南屯區-大業路 383 號前
路樹移換植計畫

臺中市政府建設局

臺中市政府建設局景觀植栽委員會-115 年第 3 次小組會議-第 6 組
 臺中市政府養護工程處市六區工程隊提送「南屯區-大業路 383 號前路樹移換植
 計畫」一案

2.人行道剖面圖

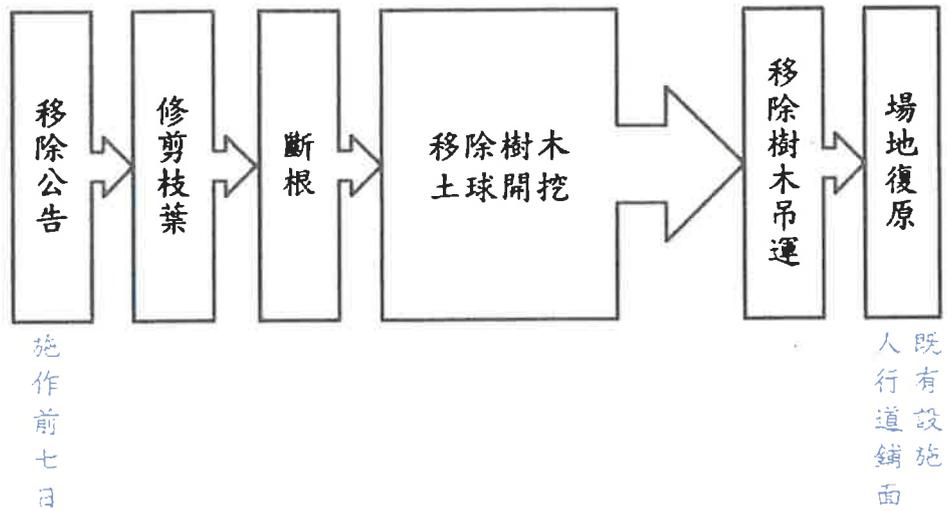
審查意見	意見回復
	-	-
	-	-
	<ol style="list-style-type: none"> 1. 請補充人行道改善後剖面圖並補充人行道及樹穴寬度。 2. 未來樹穴建議改為帶狀樹穴(寬度至少 1.5 米並依基地車輛進出位置做調整)。 	<ol style="list-style-type: none"> 1. 已補充人行道剖面圖及樹穴寬度及長度，P7。 2. 已修正樹穴大小，改成綠帶，寬度 1.5 米，長度 2 米，P7。
決議	<ol style="list-style-type: none"> 1. 本案申請 5 株小葉欖仁，因根系造成花台破損及影響排水溝且經健檢有傷口腐朽問題，故同意移除並補植 5 株米徑 5-6 公分蘭嶼烏心石。 2. 請依委員意見修正並補充相關資料後，授權業務單位(公園景觀管理科)審視資料無誤後通過。 3. 請於完工 1 個月內報請養護工程處公園景觀維護科更新友善樹木空間資訊管理系統資訊。

人行道寬度 5 米。

綠帶大小 2*1.5 米 · 5 處。
